Acuerdo 1044 Por el cual se aprueba la actualización de los límites de generación y absorción de potencia reactiva de las unidades 1, 2 y 3 de la planta de generación Miel 1 y las respectivas curvas de carga

N° 1044

01 Marzo 2018

UNIDAD 1

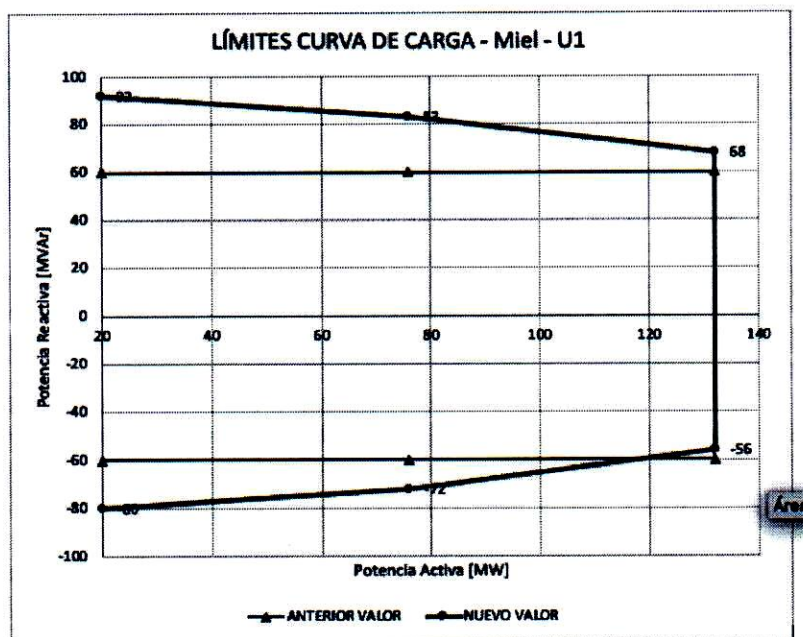
Capacidad de Generación de Reactivos en:	VALOR ANTERIOR	VALOR POSTERIOR
P[MW]	Q [MVar]	Q [MVar]
20	-60	-80
76	-60	-72
132	-60	-56
132	60	68
76	60	83
20	60	92

UNIDAD 2

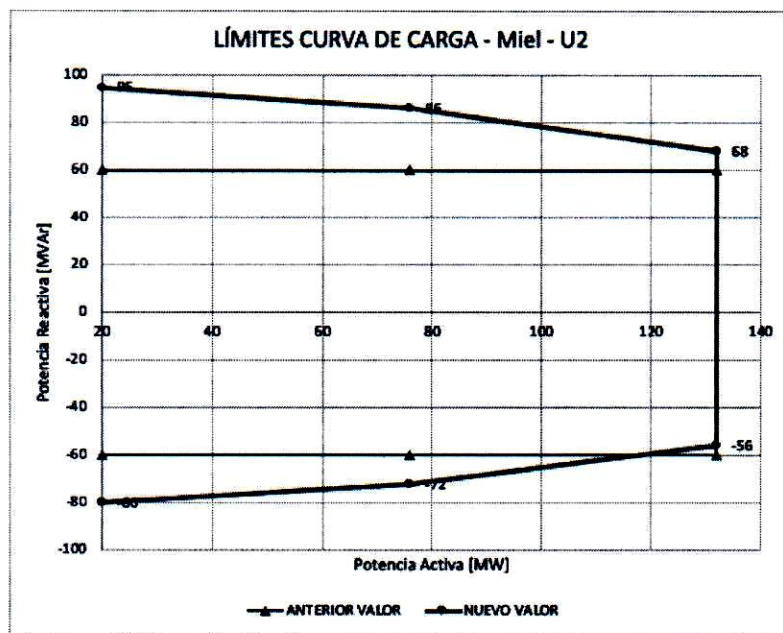
Capacidad de Generación de Reactivos en:	VALOR ANTERIOR	VALOR POSTERIOR
P[MW]	Q [MVar]	Q [MVar]
20	-60	-80
76	-60	-72
132	-60	-56
132	60	68
76	60	86
20	60	95

UNIDAD 3

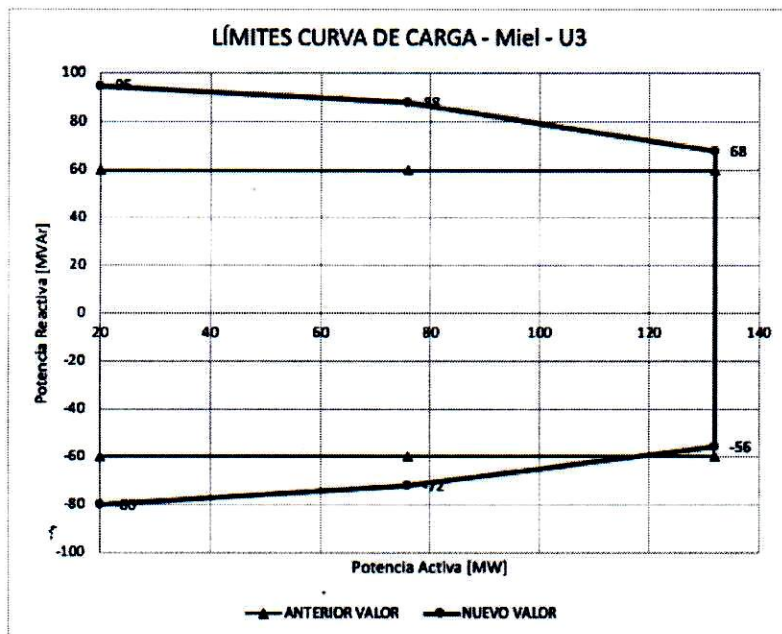
Capacidad de Generación de Reactivos en:	VALOR ANTERIOR	VALOR POSTERIOR
P[MW]	Q [MVar]	Q [MVar]
20	-60	-80
76	-60	-72
132	-60	-56
132	60	68
76	60	88
20	60	95
